**INFORME DE VISITA DE CONTROL
N° 026-2024-OCI/3948-SVC**

**"EJECUCIÓN DE LA OBRA: MEJORAMIENTO DE LOS
SERVICIOS DE TRANSITABILIDAD URBANA EN LA AV.
COUNTRY (TRAMO AV. BRASIL Y AV. LA MARINA) DEL
DISTRITO DE NUEVO CHIMBOTE - PROVINCIA DEL SANTA -
DEPARTAMENTO DE ÁNCASH"**

RECEPCIÓN DE OBRA

IMAGEN N° 7
DETALLE EN PLANTA DE SARDINEL PERALTADO EN BERMA

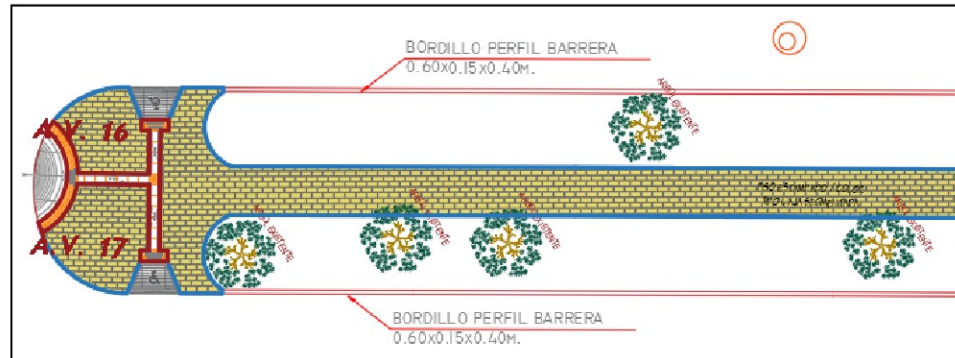
La partida 03.01.05.02 SARDINEL DE CONCRETO PREFABRICADO INCL. COLOCADO, contempla la colocación de bloques de sardineles prefabricados ubicados en la berma central a lo largo de la obra, tal como se muestra en la imagen siguiente:

IMAGEN N° 8
DETALLE DE PLANTAS ORNAMENTALES EN BERMA

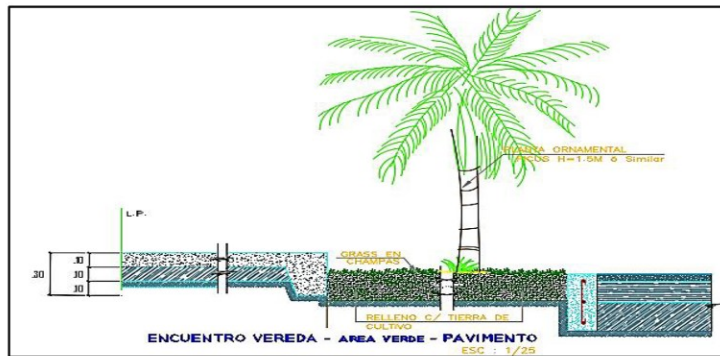
La partida 03.05.03.03 SEMBRADO DE PLANTAS ORNAMENTALES: PALMERA REAL BOTELA, contempla la colocación de plantas ornamentales dentro de la berma, tal como se muestra en la imagen siguiente:

Ahora bien, la especificación técnica contenida en el expediente técnico, para la referida partida, establece que, la calidad de la palmera real será inspeccionada por el supervisor, en el caso se encuentre en mal estado, esta deber ser cambiada; asimismo, la especificación técnica de la partida **03.05.03.03 CONSERVACIÓN Y RIEGO DE JARDINES HASTA ENTREGA DE OBRA**, estipula que, la empresa contratista será responsable de disponer y asumir la conservación del Grass Natural y Plantas ornamentales instaladas considerando el regado del césped, colocación de humus, fertilizante y compost orgánico hasta la recepción de la obra.

IMAGEN N° 10
DETALLE DE BUZON TIPO I

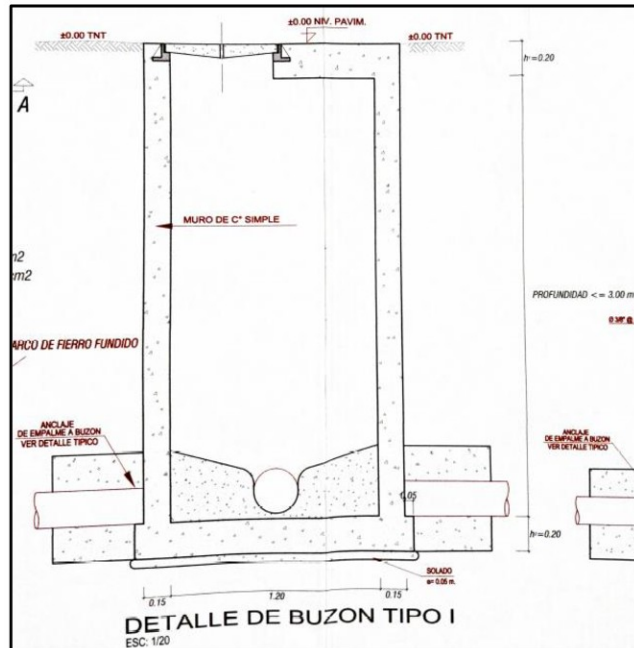
Ahora bien, en los planos contenidos en el expediente adicional n.° 2, se evidencia los detalles de los 2 tipos buzones, denotándose una continuidad en las paredes de concreto hasta la losa superior de buzón, tal como se muestra en las imágenes siguientes:

TOMAS FOTOGRÁFICAS N° 7 Y 8

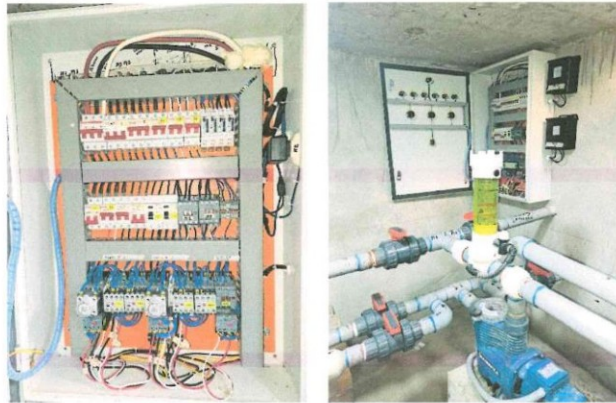
Descripción: Se advierte desgaste en los bordillos prefabricados de la berma 9 ubicado en la progresiva 0+040.
Fuente: Visita de inspección física de obra de 17 de setiembre de 2024

TOMA FOTOGRÁFICA N° 15

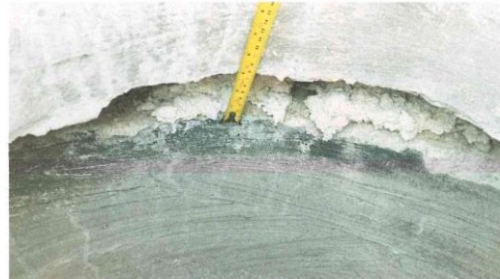
Descripción: Se advierte discontinuidad de concreto $f_c = 210 \text{ kg/cm}^2$ en cuerpo de buzón BP 5, hasta techo de buzón.

TOMAS FOTOGRÁFICAS N° 20

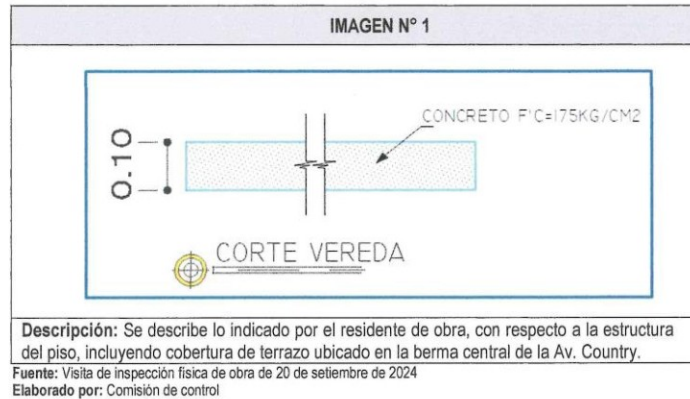
Descripción: Se advierte discontinuidad de concreto $f'c = 210 \text{ kg/cm}^2$ en cuerpo de buzón BP 4, hasta techo de buzón, ubicado en la Prog. 0+160 del tramo III.
